新規ダムの課題に関する現時点の見解

注)   : 第 38 回流域委員会で説明済み(資料 - 2.4 等)  
(流域 - 資料 3-1): 第 38 回流域委員会(資料 - 3.1)の項目評価に対する見解(今回追加)

## 参考資料 - 4 貯水池法面安定調査資料

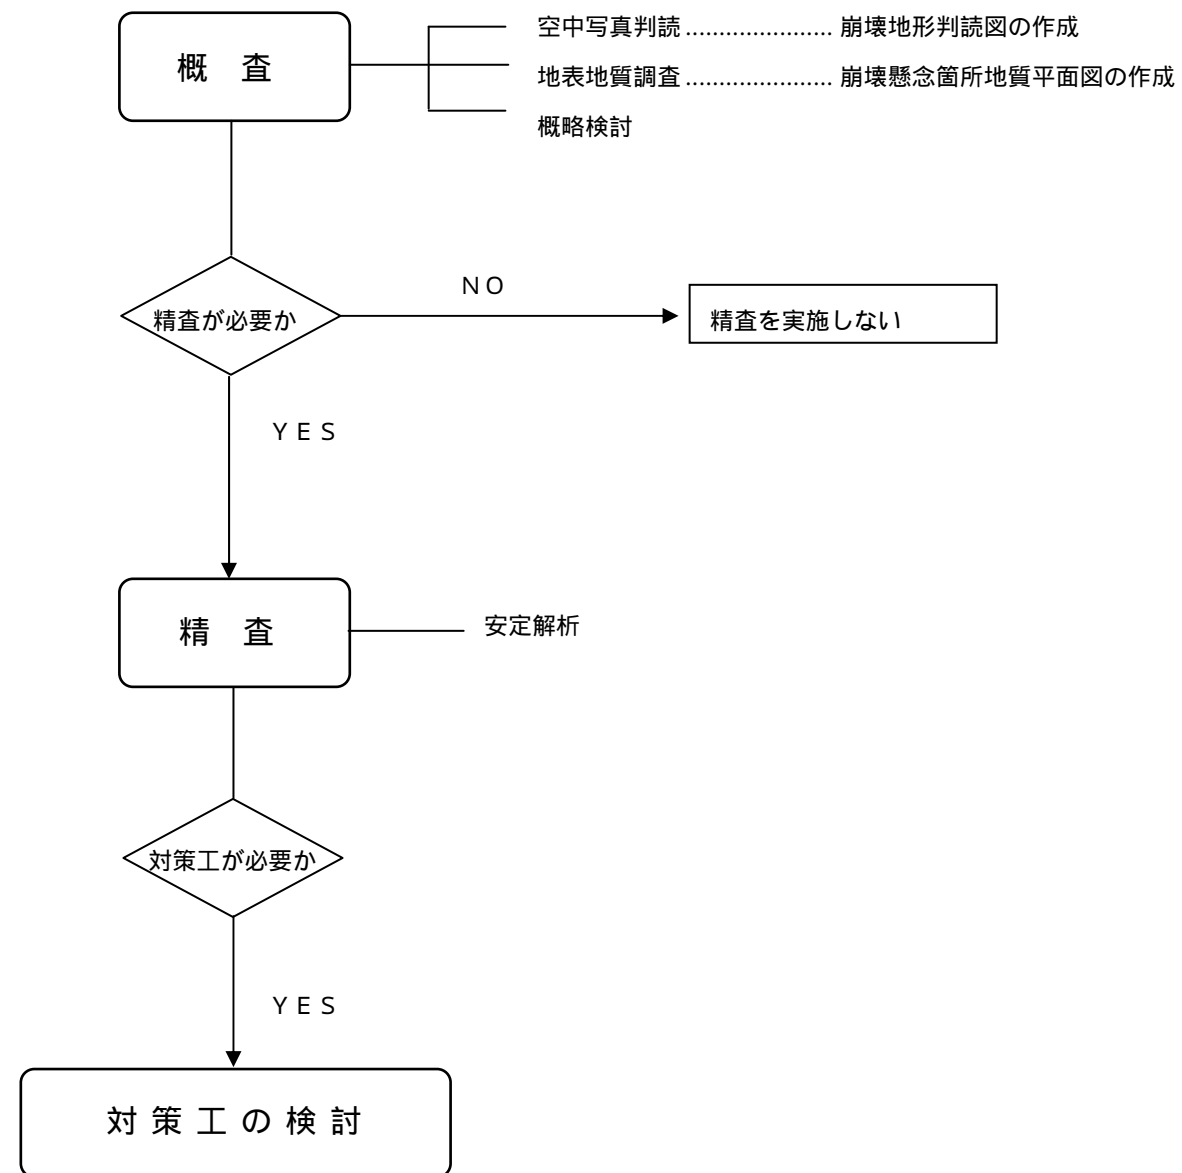
試験湛水しない場合の安全確認の方法	現時点で、水を貯めずにダム及び貯水池周辺の安全性を確認する方法がないため、試験湛水は必要と考えている。 国土交通省所管のダムは試験湛水実施要領(案)に従って試験湛水を実施することにより、ダム、基礎岩盤および貯水池周辺地山の安全性を確認することとなっている。	第 38 回流域委員会 資料 2-4
	貯水池関係	湛水区域の上流端	湛水区域は、サーチャージ水位 EL.114.3m 以下の範囲(湛水延長約 L=6.2km) 1/20 確率年規模対応ダムでの平成 16 年 10 月台風 23 号実績洪水時の湛水位は EL.105.78m で、湛水延長約 L=4.9km
	山腹崩壊の可能性検討 試験湛水後、短時間に水位低下させる斜面崩壊をどう検討したか。	武庫川沿いの斜面に存在する崖錐(がいすい)は、比較的粒度が荒い材料で構成されており、残留水圧が生じる可能性は低く、山腹崩壊は生じないと予測される。	第 38 回流域委員会 資料 2-4 (一部修正) 参考資料-4 貯水池 法面安定調査資料

また、武庫川ダムでの調査結果を以下の図面に示す。これより、概査の結果 9 箇所を選定し、精査した安定解析の結果、対策工は必要ないと判断している。

## 参考資料 - 5 堆砂資料

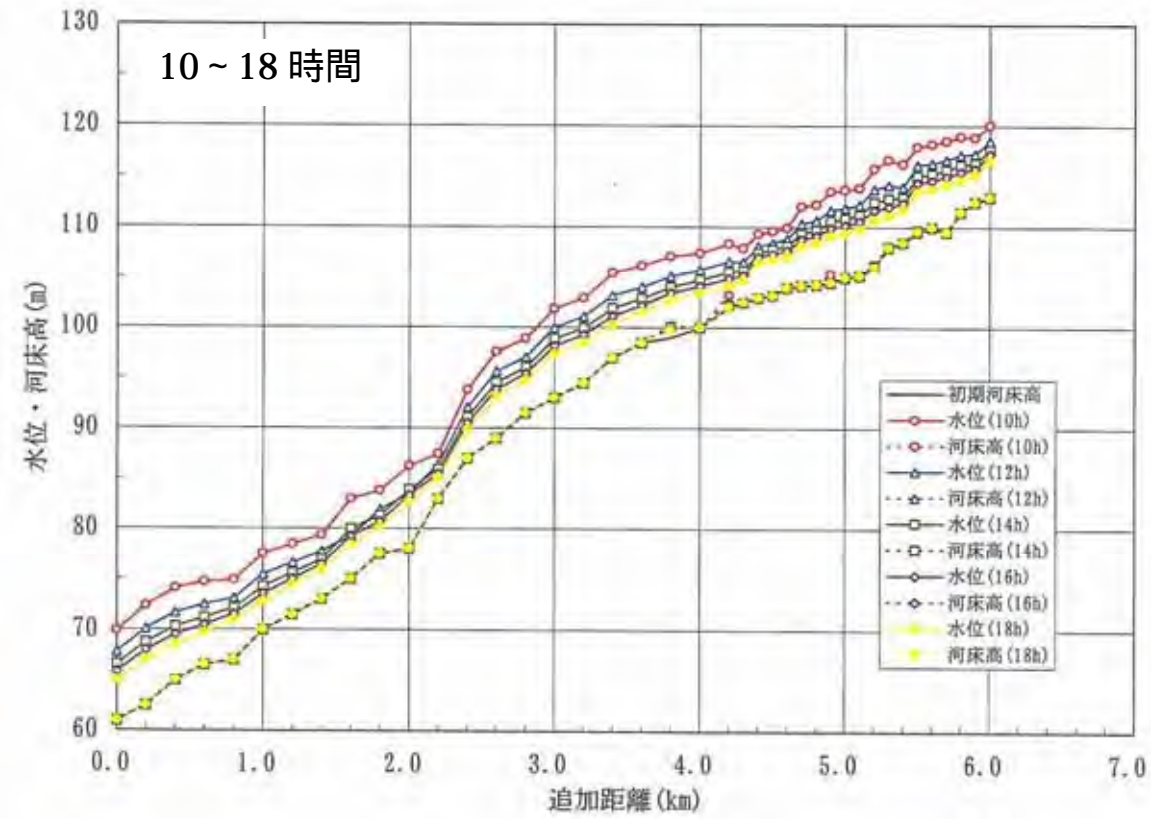
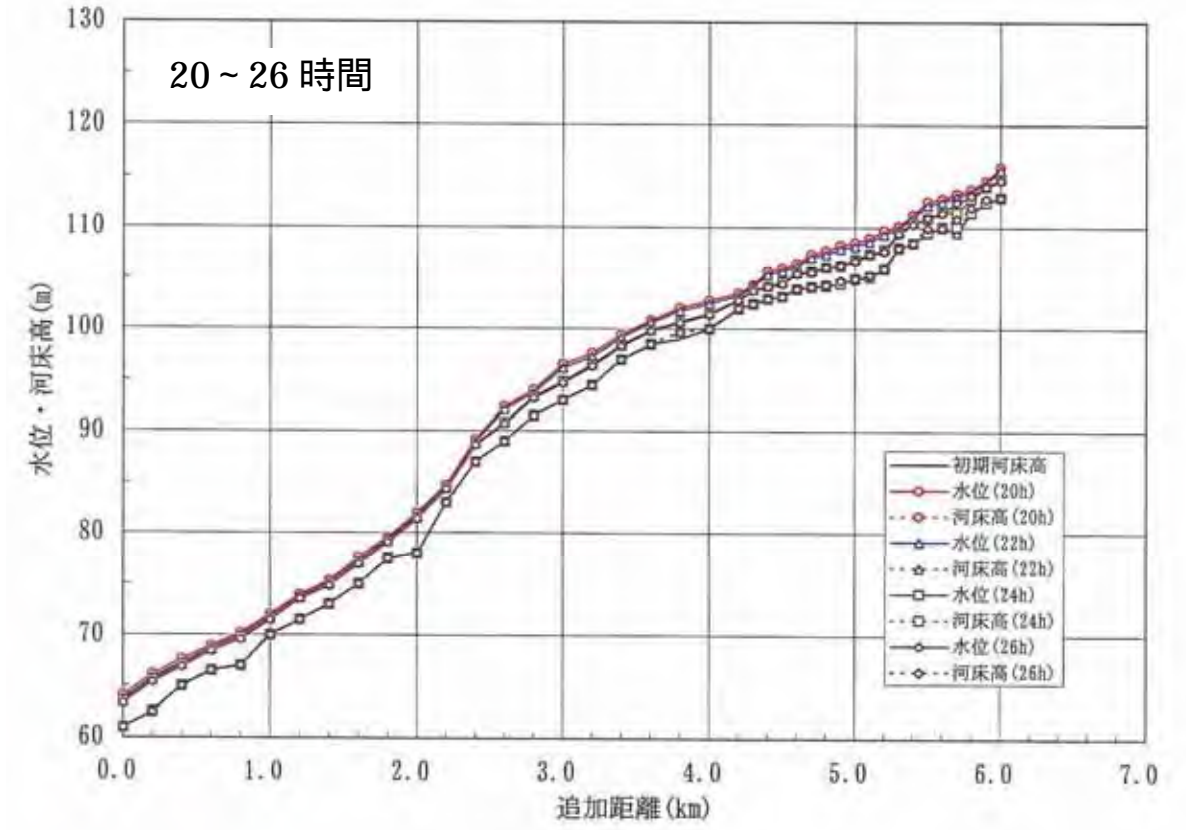
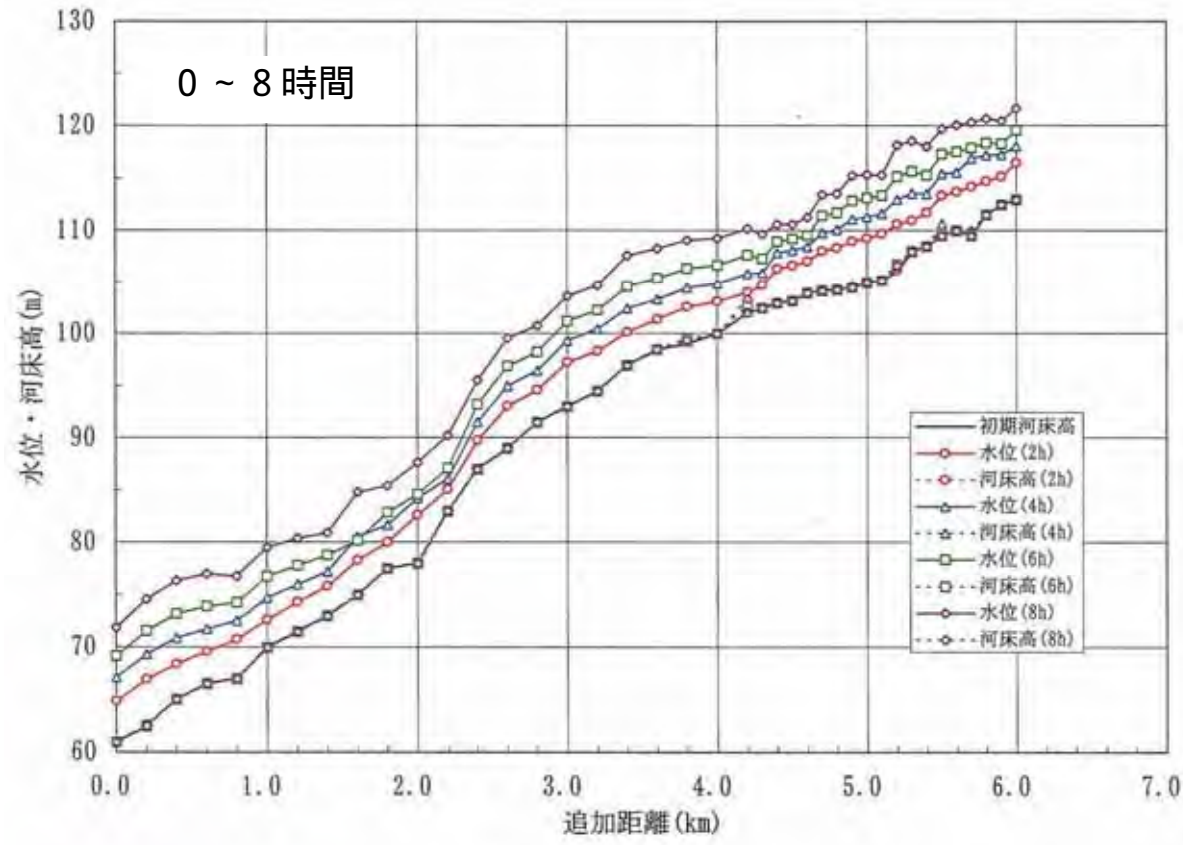
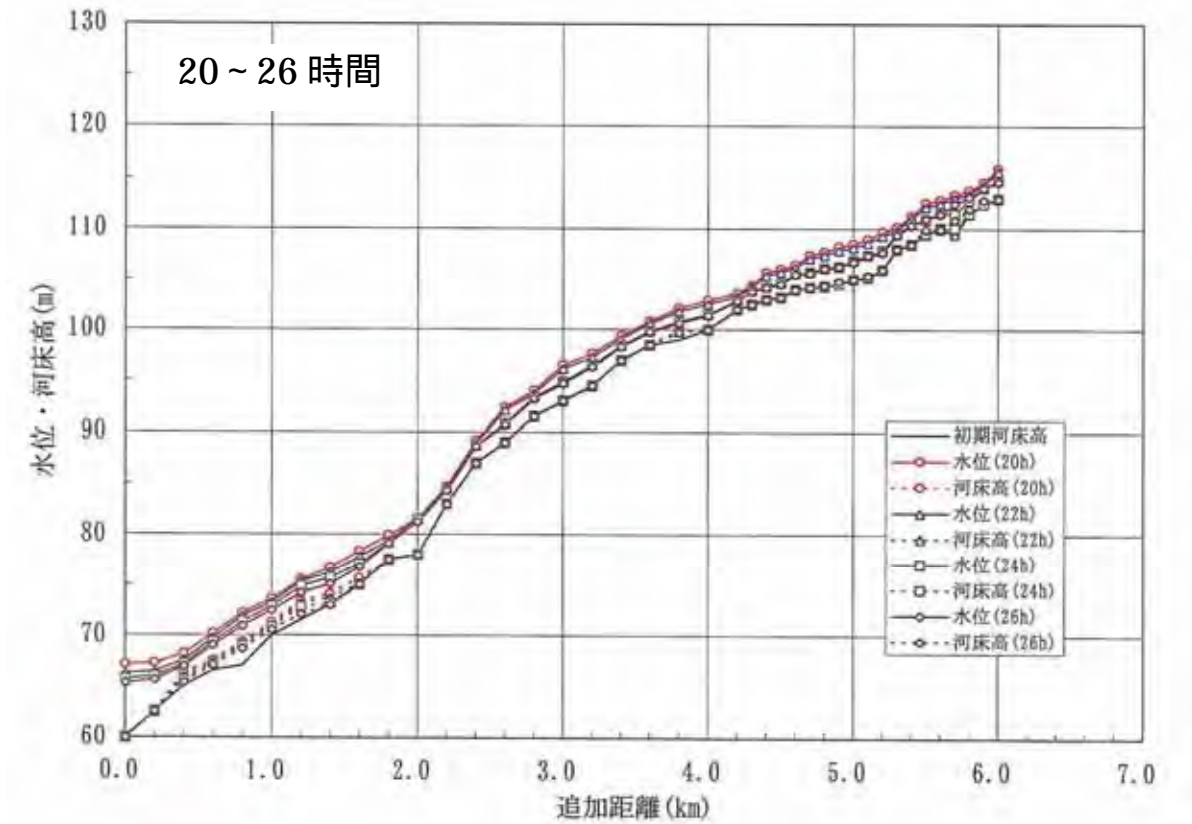
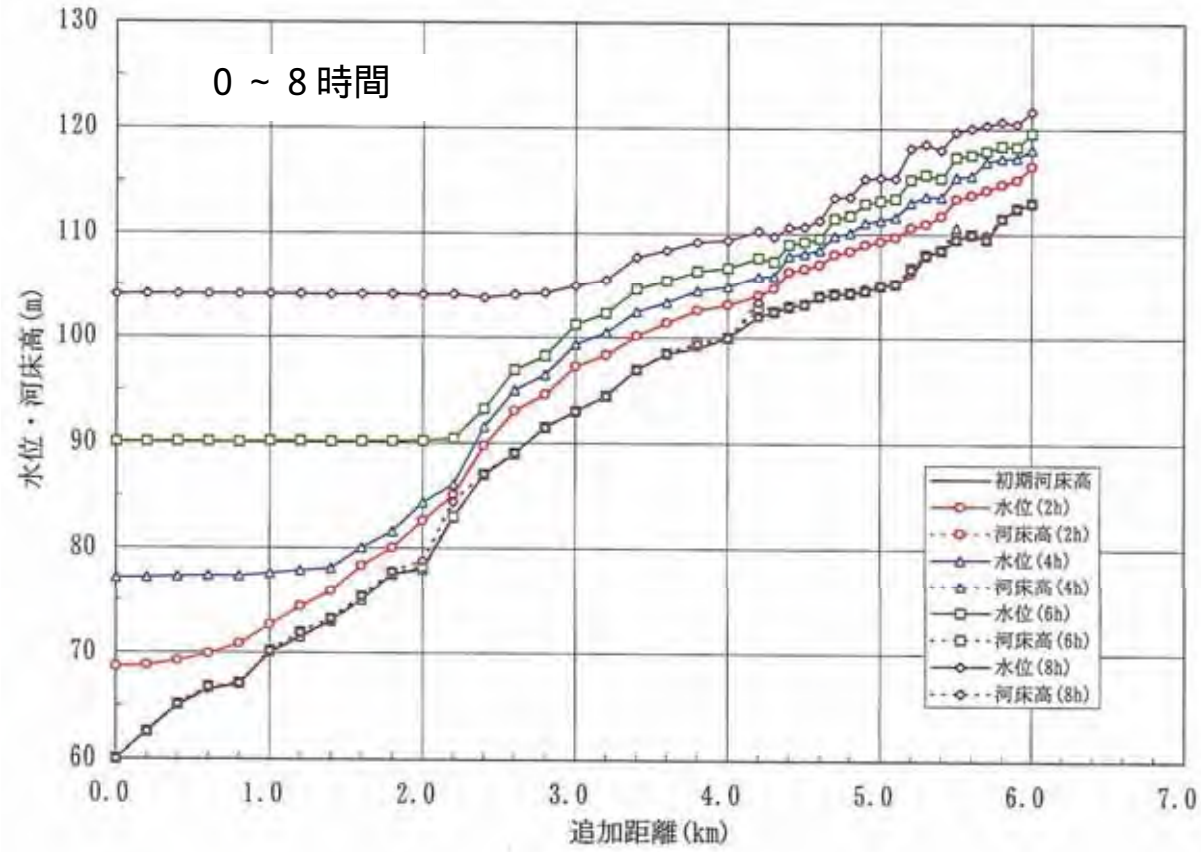
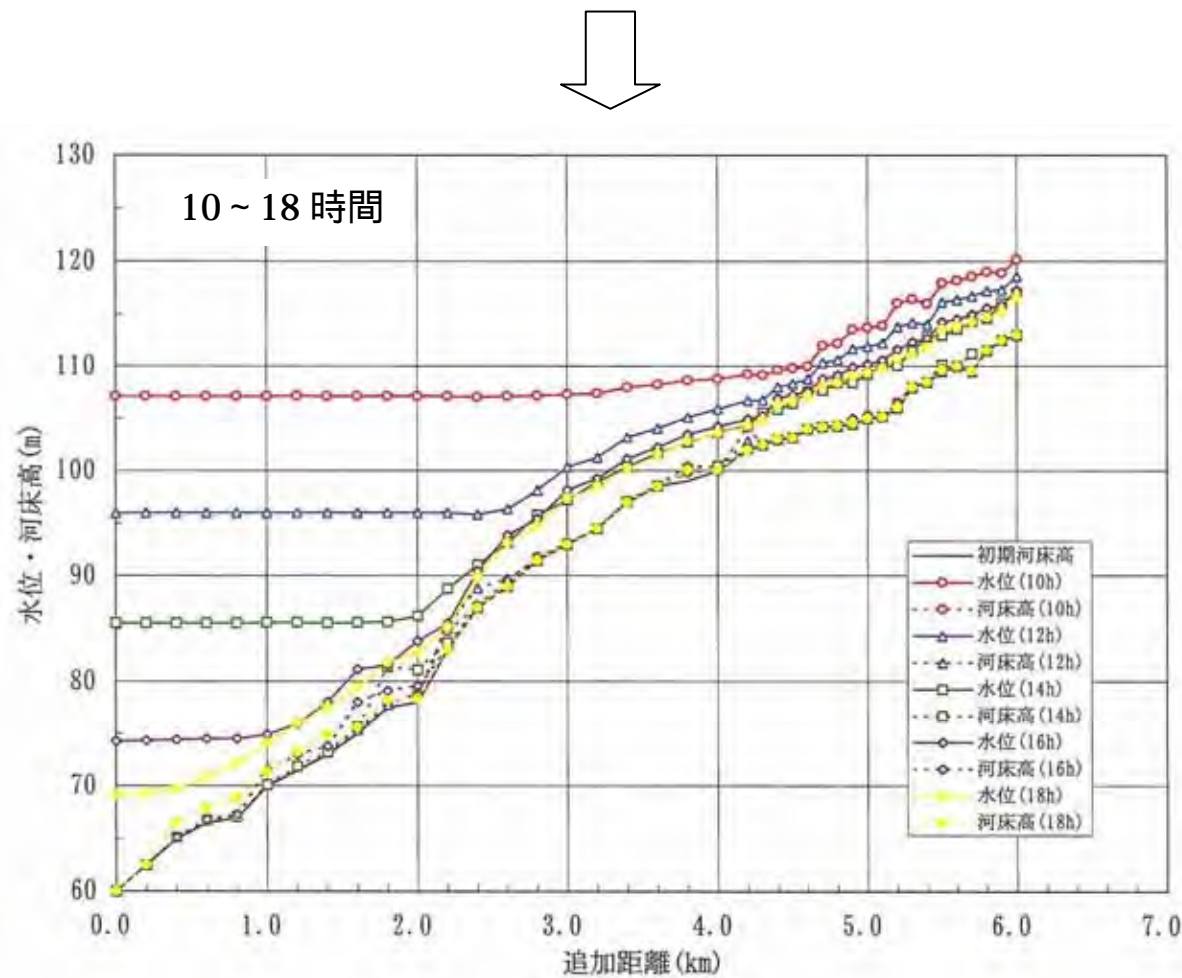
項 目		課 題 点	見 解	参考資料
	貯水池 関係	湛水区域内の土砂堆積	既往のシミュレーションの結果、洪水時の堆積土砂は、減水時に排砂され、貯水池内に残留する土砂は少ないと考えている。 なお、最終的には、水理模型実験を行い検証する予定である。	参考資料-5 堆砂資料
		試験湛水期間	洪水期(6月~10月)は、貯水池内を空にして洪水調節容量を確保しておく必要があるため、試験湛水は非洪水期(11月~5月)に実施する。 天候に左右されるが、試験湛水期間は旧ルールによれば渇水年で約6ヶ月と予測されている。もし降雨量が少なく、非洪水期に貯水位がサーチャージ水位に到達しない場合は、水位を一旦河床まで低下させ、次の非洪水期に再度試験湛水を行う。	第38回 流域委員会資料2-4 (一部加筆)
自然環境 への影響	ダム建設 工事による 影響	試験湛水による環境への影響	ダムの安全を確認する試験湛水は、洪水が来た時の計画上の最高水位である「サーチャージ水位」まで湛水する。貯留(水位上昇) サーチャージ水位(1日水位維持) 放流(水位降下)までの期間として、旧ルールでは豊水年で約4ヶ月、平水年で約5ヶ月、渇水年で約6ヶ月という結果となっていた。水没した植物など環境には影響があると予想される。 試験湛水実施要領はその後改定されており、環境への影響については、今後調査・検討を行う必要があると考える。	第38回流域委員会資料2-4(一部加筆修正) 参考資料-6 試験湛水計画図(例)
		工用道路、転流路の場所、方法によっては自然環境に影響を与える	現段階では、仮排水路や工用道路のルート、パッチャープラントの設置位置、転流工事等の具体的な内容を提示するレベルまでには至っていない。今後、詳細に検討してできるだけ周辺環境に与える影響の少ない案を作成し提示する。	参考資料-7 工用道路計画等(流域-資料3-1)
		工事完了後の復旧計画によっても影響が出る	工事完了後は、必要に応じて自然環境の復元を図る。	(流域-資料3-1)
		濁水の下流への影響	工事中は濁水処理施設を設け、水質基準を遵守して放流する。	(流域-資料3-1)

背水状態で最も堆砂した場合 (17 時間) の堆砂量は約 12 万  $m^3$  で、これは計画治水容量 (950 万  $m^3$ ) の 1% 程度である。

この後の減水に伴い排砂され、CASE - 1 と 2 の堆砂量の差異は小さくなる。

# 常用洪水吐の放流孔規模について

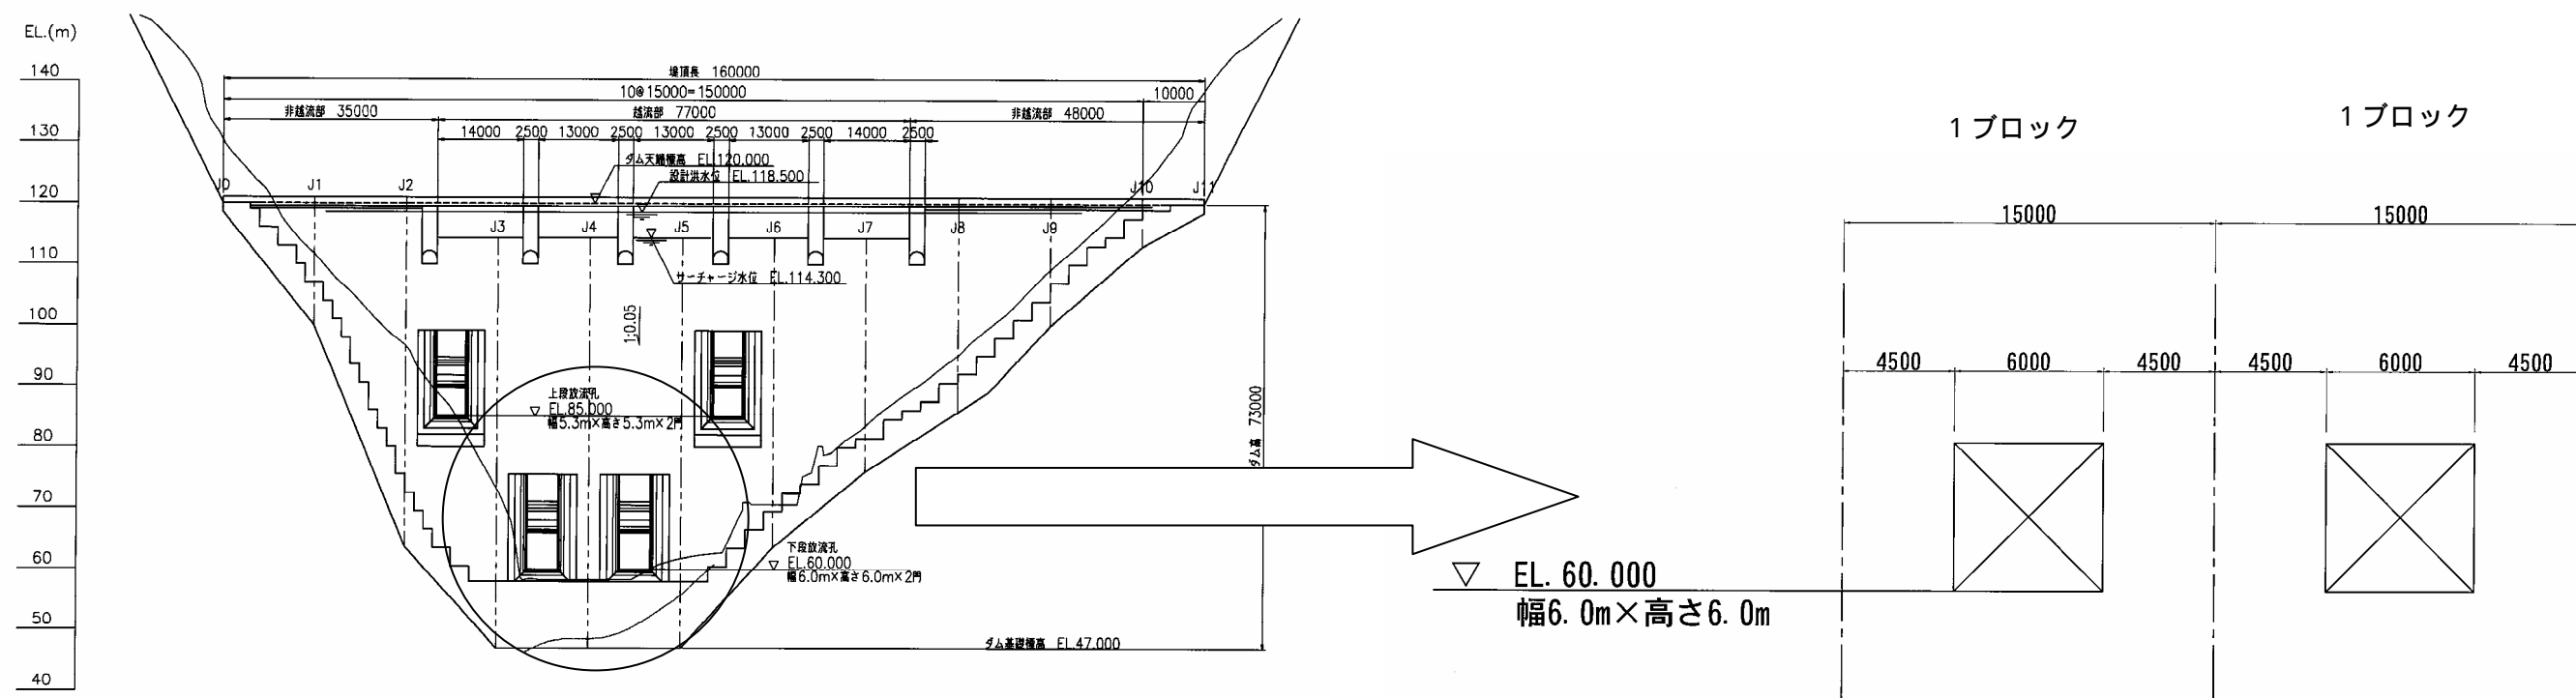
長さ 80m のトンネル(放流孔)にどの程度の粒径の土砂がどのくらいの期間溜まるか。	どの程度の粒度の土砂がどのような形状で堆積するかは、今後、調査・検討が必要と考える。 ただし、洪水時の放流孔内の流速を考えると堆積土砂はフラッシュされ、放流に支障を与えることはないと考えられる。	第 38 回流域委員会 資料 2-4
	基礎岩盤はあるが、表層はもろい地層(堤体の安全性)	基礎岩盤の調査及び現位置せん断試験の結果、岩盤は堅固なものであり、ダム高 70m 級の重力式コンクリートダムの基礎として十分な強度を有し問題ないと考える。 ダムにとって危険と考えられる条件のもとで、地震時などの外力を想定し、「河川管理施設等構造令」に従い転倒、滑動、内部応力に対して必要とされる所要の安全率及び強度を満足するように設計する。 ダムの基礎岩盤は施工時には岩盤検査を行い、設計強度相当の岩盤面であることを確認した後、コンクリートの打設を行う。設計強度相当の岩盤が出てこない場合は、基礎岩盤をさらに掘削するなどの対応を講じる。	第 38 回流域委員会 資料 2-4 (一部加筆)
	六甲山で見られる地盤の上昇活動の影響	六甲山の隆起は約 100 万年前から始まり上昇速度は 1000 年当たり約 25cm で現在も続いていると言われている。(神戸市文書館 HP より) ダムサイトの地盤の上昇活動については不明であるが、たとえダムサイトの隆起があったとしても全体的な上昇であり、相対的な変位は非常に小さく問題になることはないと考えられる。現に布引ダムなど周辺には多くのダムがあるが問題は生じていない。	参考資料-1 神戸市教育委員会等 HP (流域 - 資料 3-1)
	湛水試験時の洪水吐閉鎖方法はどうか(ゲート他)	常用洪水吐呑口 4 箇所すべての上流側に試験湛水用鋼製ゲートを試験湛水期間のみ設置(ダム天端から降るす)して呑口を閉塞する。供用段階ではこのゲートのうち下段 2 箇所は撤去し、上段 2 箇所については試験湛水用ゲートを流用して整備計画に対応する放流孔の規模で長期間使用できる構造の鋼製蓋として呑口に設置固定する計画である。	参考資料-2 他ダム事例 図面 (流域 - 資料 3-1)

常用洪水吐の放流孔の規模は下記に示すダム構造条件から、大きさに制限があり、新規ダムでは1門当たり最大規模を設定し、洪水調節上必要断面を確保するため2門としている。

コンクリート打設幅は、温度応力などの影響を考慮して 一般に 15m とされている。この 15m 幅を 1 ブロックという。

1 ブロック内に空洞を設ける場合、引張などの応力を考慮して 空洞の幅は、5~6m 程度以内にする。
